Dykkar ref:	Dykkar dato:	Vår ref:	Arkiv:	Sakshandsamar:	Dato:
201206714-28	08.06.16			Bent V. Kårstad	22.07.16

### **Klage på vedtak – Avslag på konsesjon til bygging av Rørvik kraftverk i Askvoll kommune i Sogn og Fjordane – utfyllande kommentarar.**

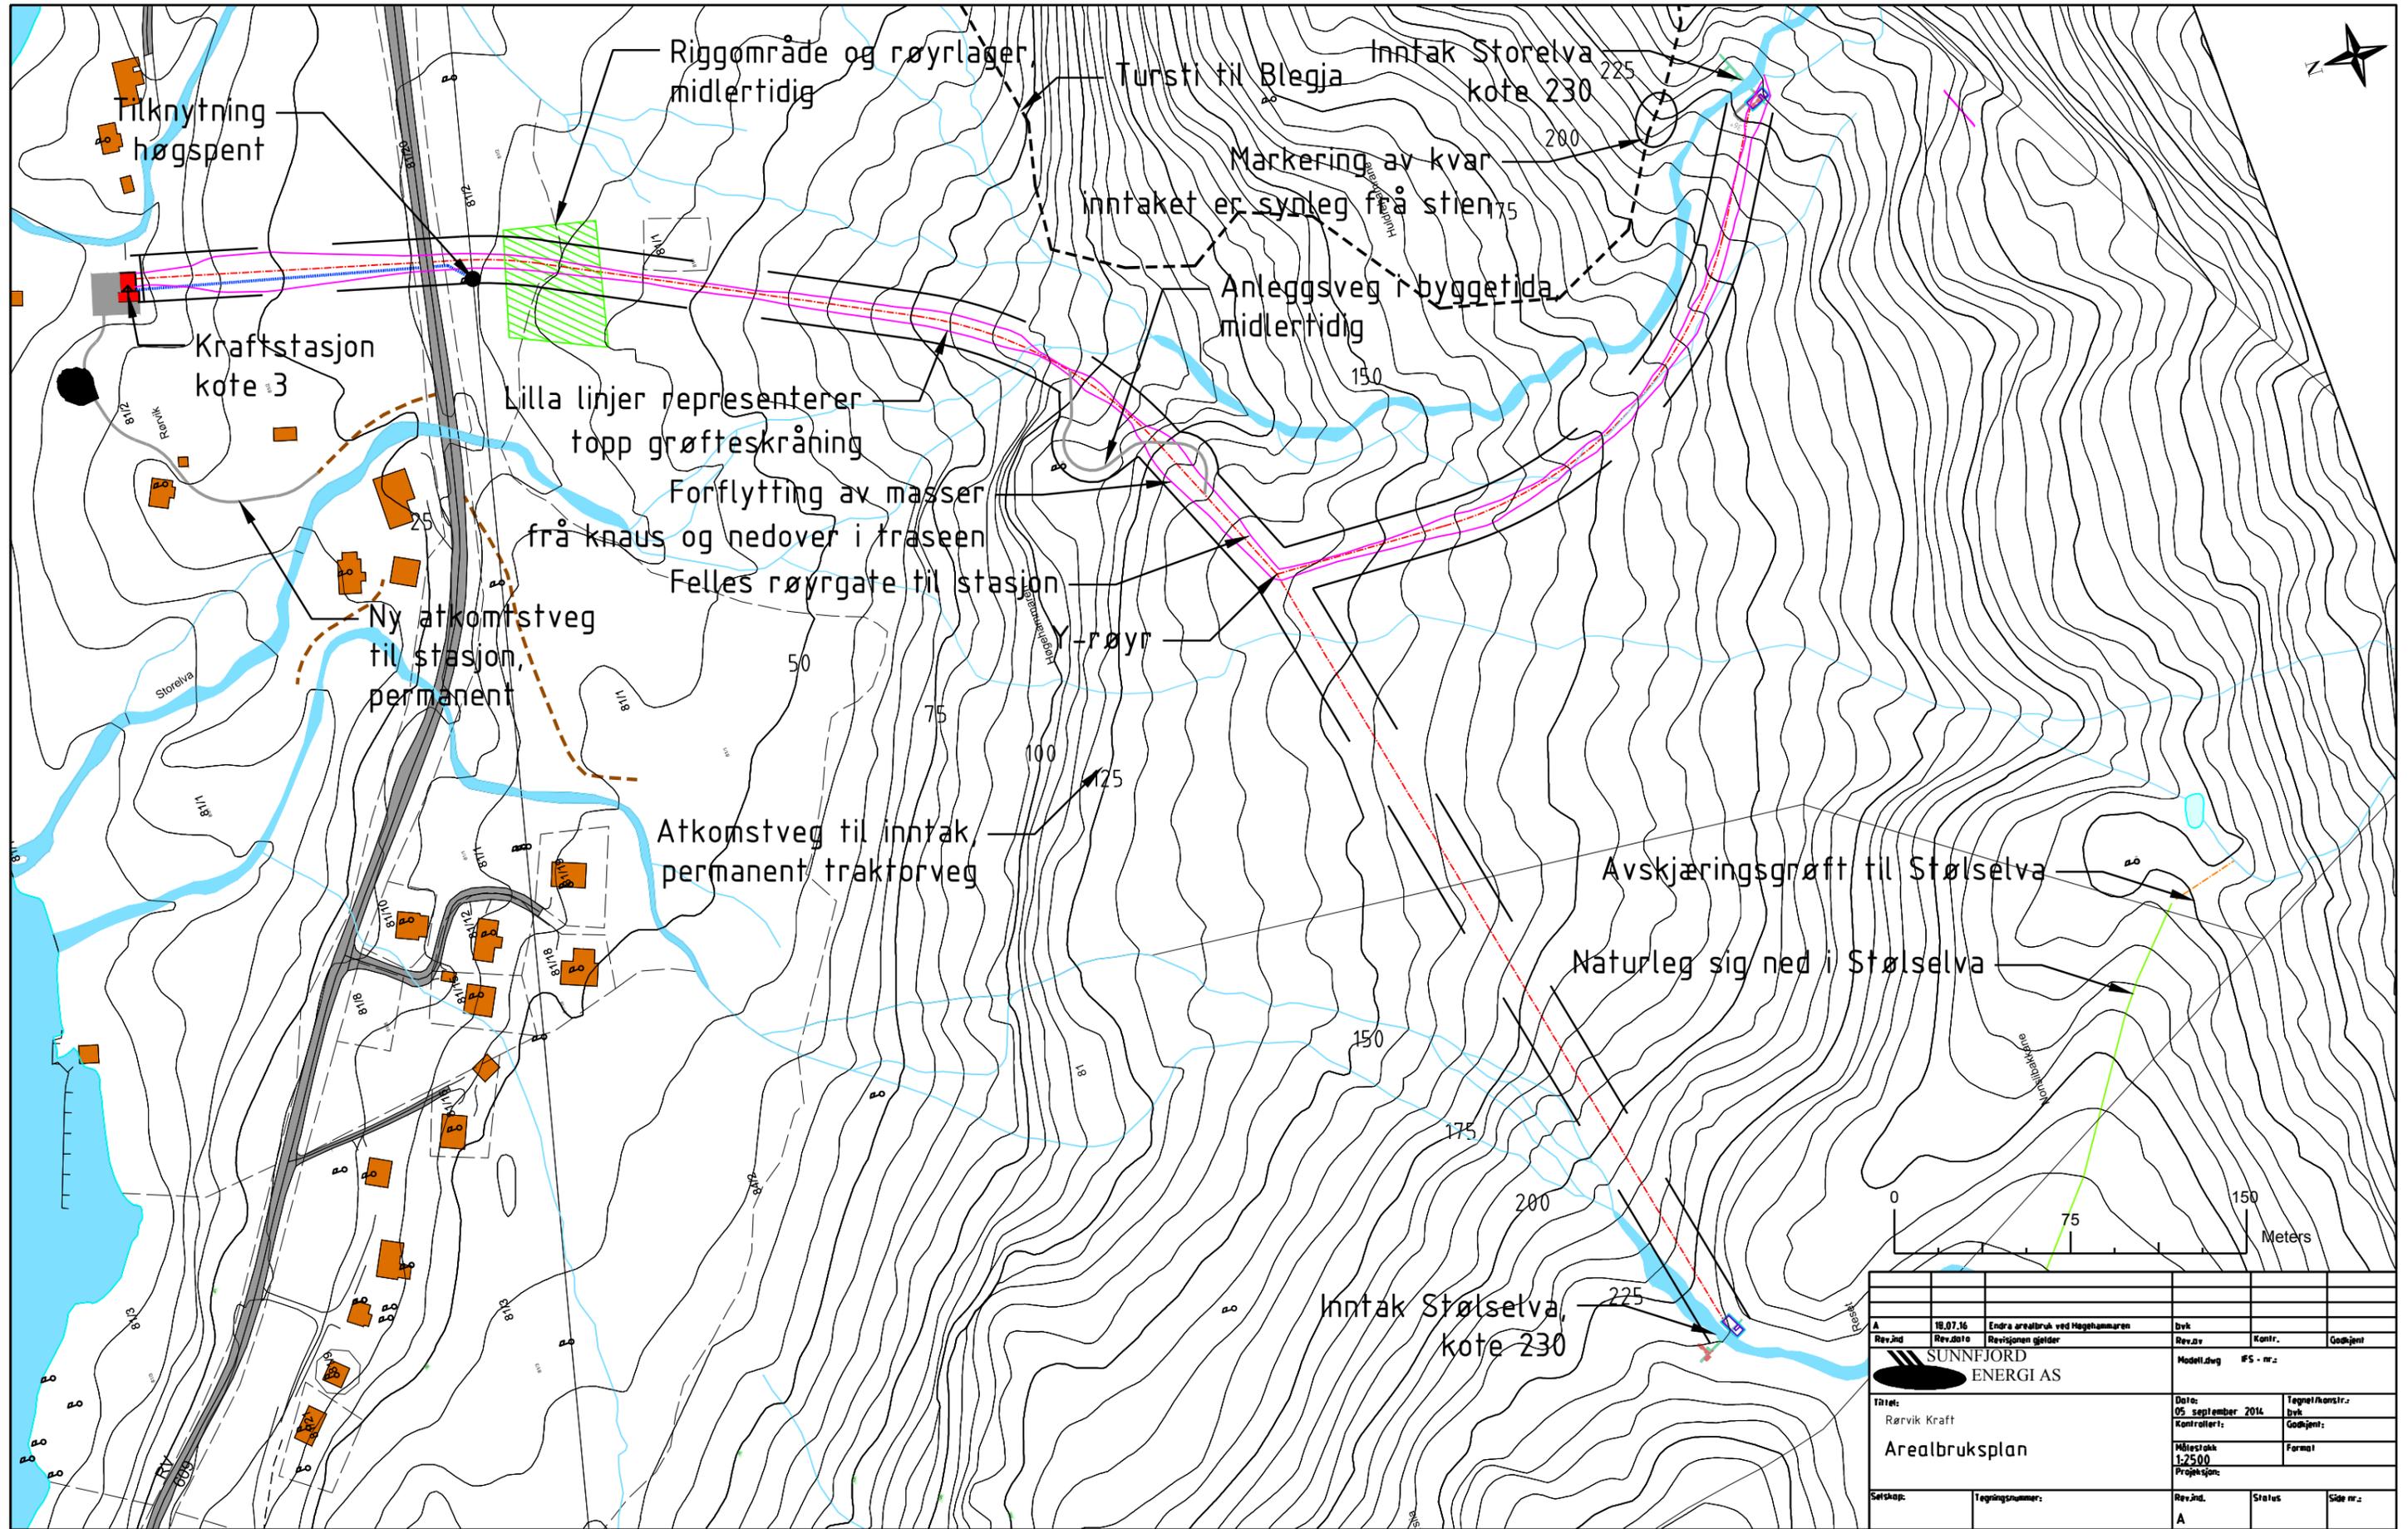
Som nemnt i anken les vi at avslaget hovudsakeleg er begrunna med at tiltaket medfører store naturinngrep. Vi vil med dette presentere ein ny arealbruksplan (vedlagt) der vi mellom anna har teke vekk vegane til inntaka, samt at vi har foreslått ei løysing på korleis vi skal skjære gjennom Høgehammaran utan at det vert store irreversible inngrep. Denne løysinga er supplert med bileter frå nyleg bygde kraftverk som syner korleis sluttarronderinga kan gjerast.

Massetaket og massedeponiet som var teikna på arealbruksplanen er no tekne vekk frå planen fordi vi meiner at ein viss masseflytting internt i ein røyrtrase er nødvendig i dei fleste kraftverk med typisk vestlandsnatur, slik som er tilfelle for Rørvik kraftverk.

Rørvik Kraft SUS ser på vegar i dette område som eit gode, då dette i stor grad ville lette arbeidet med å ta ut skog, samt å betre tilgangen til beiteområdet i dalen ovanfor Reset i Stølselva. Men som nemnt i klageskrivet så er vi no villige til å ta vekk alle permanente vegar i samband med kraftutbygginga. Dette vil sannsynlegvis betre totaløkonomien for utbygginga noko, då helikopterkostnadane for å fly utstyr og betong til inntaka truleg er lågare enn bygginga av vegar som er gode nok for å frakte betong- og lastebilar opp til inntaka. Men hovedgrunnen til å fjerne vegane er for å i vesentleg grad minske terrenginngrepa som opprinneleg var planlagt. Det må påreknast nokre svingar rundt Høgehammaren for transport av røyr og singel med dumper, men her kan terrenget i stor grad tilbakeførast til opprinneleg terreng etter endt anleggsarbeid. Anleggsveg er merka på arealbruksplanen.

Rørvik kraftverk  
Lengdeprofil del 1

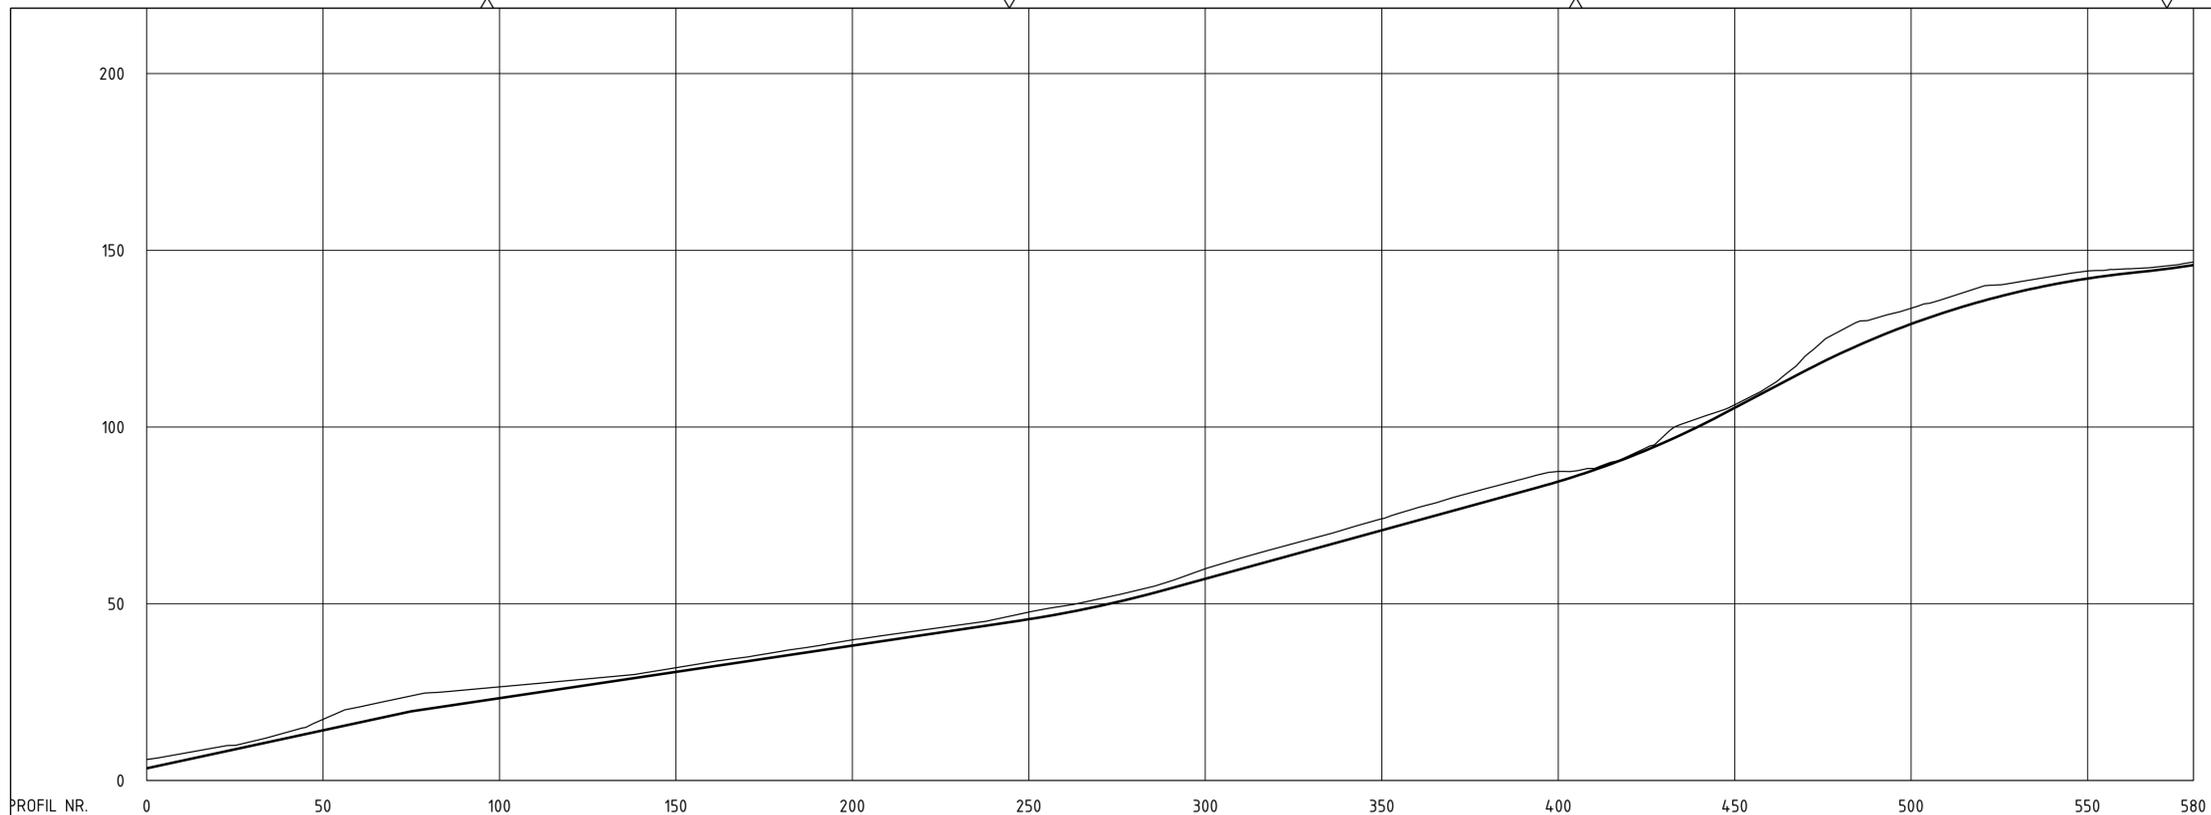
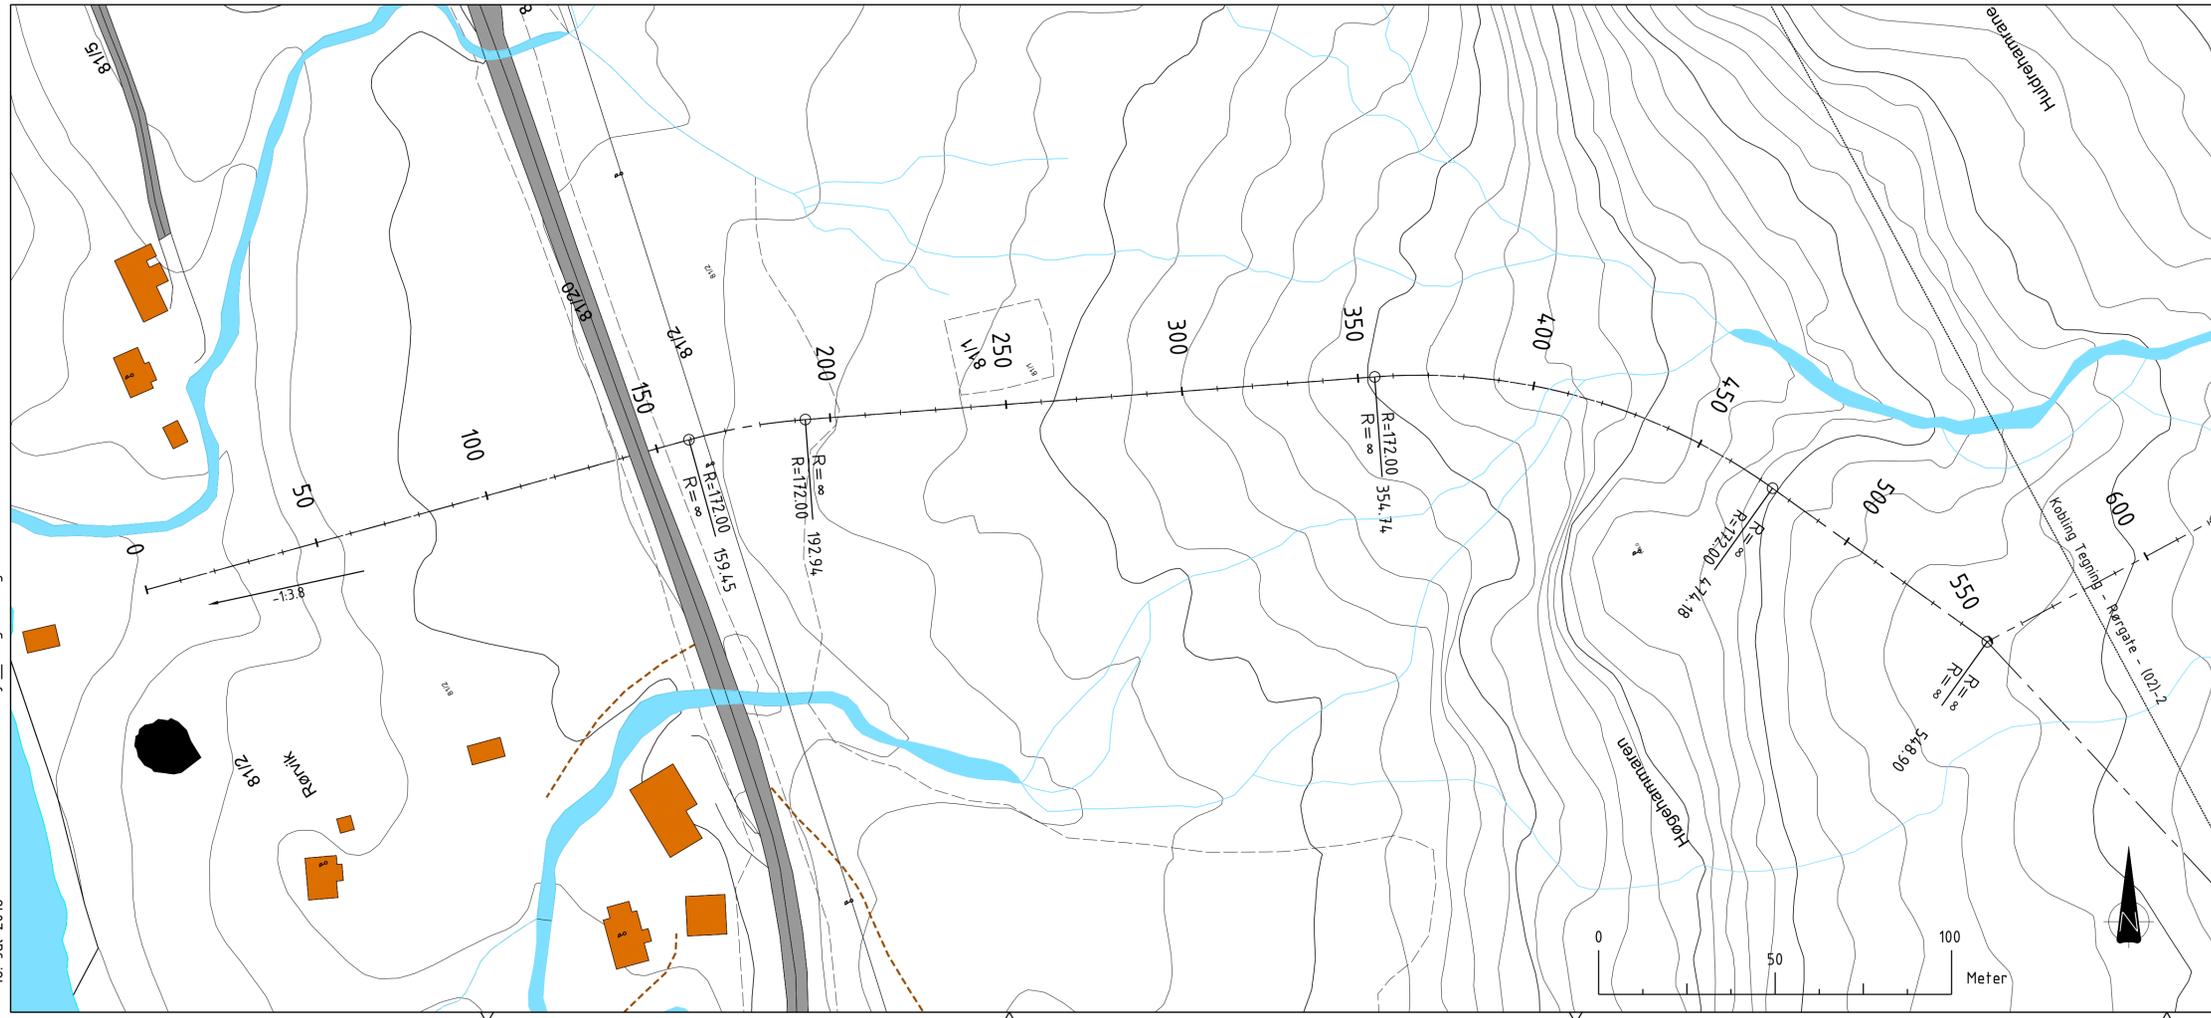
Vi har no gått meir inngående inn i rørtraseen og konstruert ein lengdeprofil som ligg vedlagt med påførte grøftedjupner for kvar 10 meter. Profilet syner at det ikkje er behov for mykje massetransport i traseen. Arealbruksplanen som følgde med konsesjonssøknaden synte at det skulle flyttast masser frå Høgehammaran og nedover i traseen for å få nok overdekning til røyra. Det er imidlertid ikkje snakk om verken stort masseuttak eller stort deponi, det var innteikna på arealbruksplankartet for å tydeleggjere at det i dette området er behov for ein viss massetransport. Det er ikkje snakk om å fylle ut store deler av terrenget nedstrøms Høgehammaran, det er kun snakk om å legge tilstrekkeleg med massar til å etablere ei sikker røyrgate med tilstrekkelige omfyllingsmasser. Ut frå eksisterande kartgrunnlag vert botn røyr liggande ca 0,5 meter under dagens terreng der den ligg på det grunnaste. Dersom vi antar ei nødvendig overdekning på 1 meter vil dette seie at terrenget må lettast med 1,5 meter. Dette gjeld i to små strekk frå pel 430-450 og frå pel 450-460. Så små terrengjusteringar er ikkje mogleg å sjå i ettertid når alt er jamna til, og iallfall er det ikkje mogleg å sjå dette frå turstien mot Blegja.
